PARCO REGIONALE DELLE ALPI APUANE
Settore Uffici Tecnici

Piano di coltivazione della Cava Coltelli, Bacino estrattivo “Monte Cavallo”, nel Comune di Minucciano. Proponente: società Keturah Stones s.r.l.

VERBALE

Oggetto: *cava Coltelli - Piano di coltivazione della cava Coltelli - proponente: Keturah Stones S.r.l. - Conferenza dei Servizi del 03/07/2025 - Vs. comunicazione prot. 2570 del 12/06/2025 - Contributo istruttorio ai sensi della DLgs 152/06 e LR 10/10*

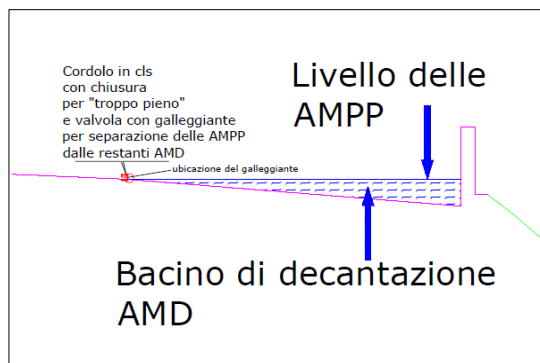
di trattamento delle AMPP (vedi estratto da progetto, file CICLOA~1-signed.pdf.p7m) non garantisce il funzionamento del galleggiante né ne viene fornita una descrizione.

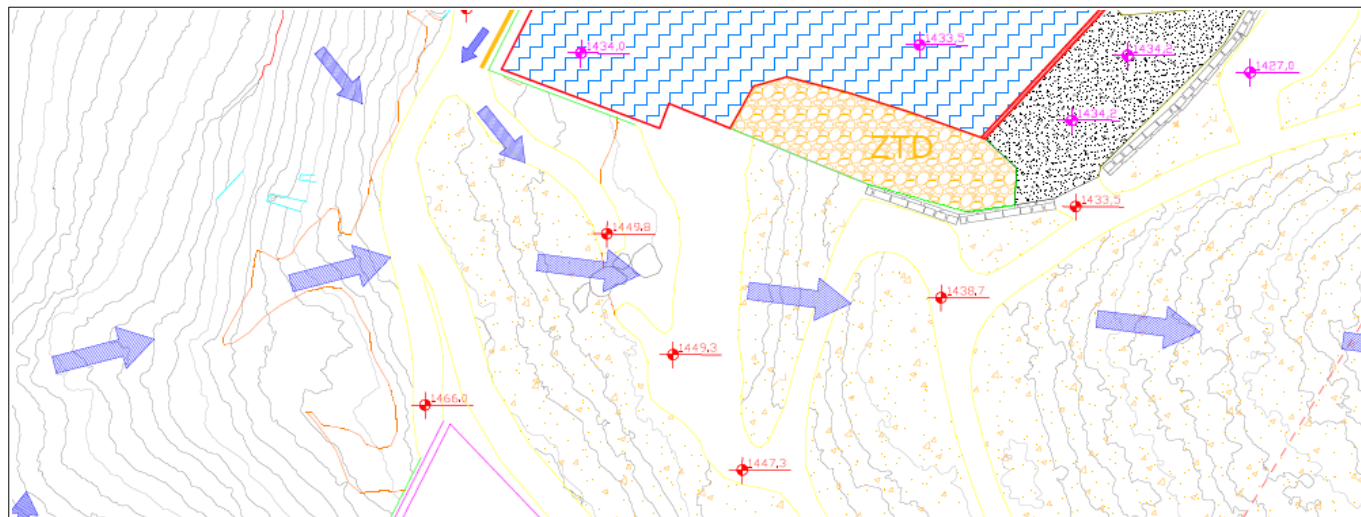
Nella planimetria (file CICLOA~1-signed.pdf.p7m) fra le vasche AMD1 e AMD2 resta presente un segno (due linee tratteggiate parallele), che non viene identificato in legenda, che potrebbe indicare ancora un passaggio diretto il cui significato deve essere chiarito.

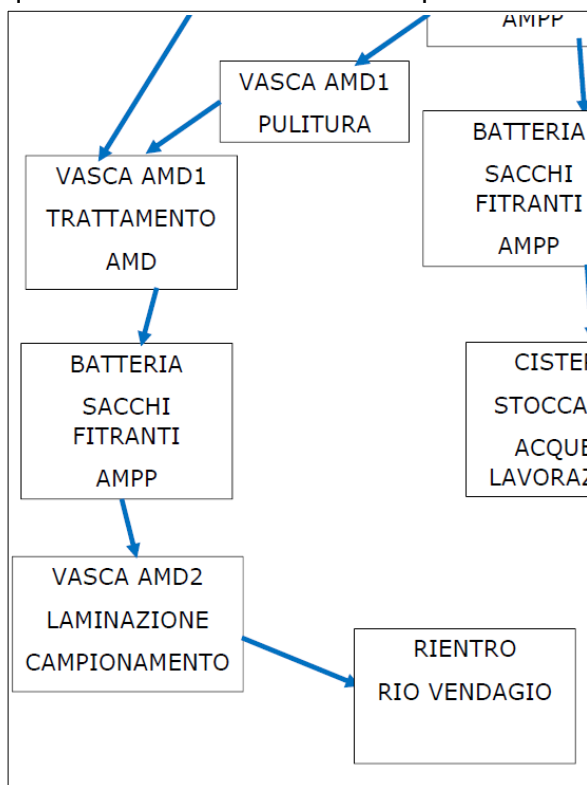
Le acque di versante lato sud-ovest non sono allontanate prima dell'immissione nel sito ma, attraversando il versante e le strade di cantiere vengono immesse nell'ambiente a valle della cava dopo averla dilavata (vedi estratto da file CICLOA~1-signed.pdf.p7m)

La gestione delle AMD successive alle AMPP comporta, per come descritto, lo stazionamento di acqua (seconda pioggia) sul piazzale per una altezza fino a 70 cm (dichiarata, nel punto più basso del piazzale) per un periodo non definito in attesa della pulizia della vasca AMD1 (non è evidente nella sezione presente nell'elaborato grafico come sia possibile dal momento che il cordolo in cls armato è dichiarato di altezza pari a 60 cm).

Nel precedente contributo era stato richiesto che nella documentazione venisse "allegata una **tabella riassuntiva di tutte le vasche presenti nel sito** con le rispettive caratteristiche costruttive (interrata/fuori terra, volume) e funzionali (accumulo, trattamento provenienza del reflu) e uno **schema a blocchi dell'impianto**". Si rileva che la tabella delle vasche non è presente nelle ultime integrazioni.

5. prima dell'inizio delle lavorazioni il PGAMD dovrà essere integrato con una **tabella riassuntiva di tutte le vasche presenti nel sito** con le rispettive caratteristiche costruttive (interrata/fuori terra, volume) e funzionali (accumulo, trattamento provenienza del refluo) e uno **schema a blocchi dell'impianto**;
